2024年1月10日_配信内容

2024.1.9
トヨタ自動車株式会社

改善項目 適用リスト

地図3D表示中の、建物立体表示対応

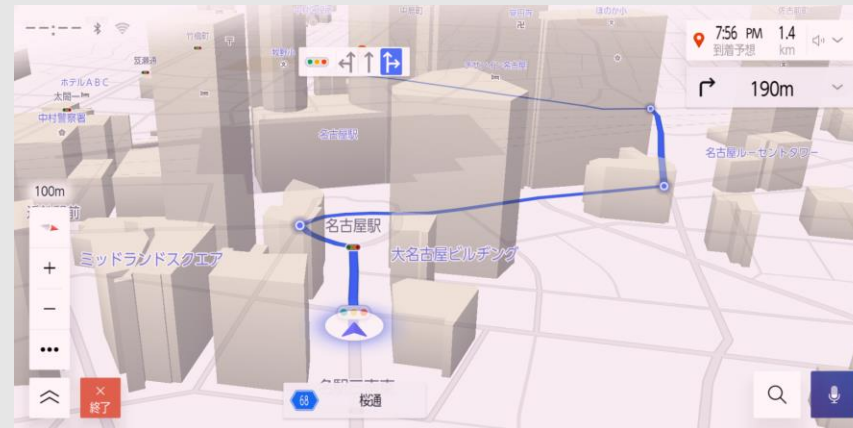
- ・ 建物の立体表示機能を追加
(縮尺100m以下 かつ 3D表示中)

地図の3D表示中、建物を平面表示している
(立体表示機能なし)
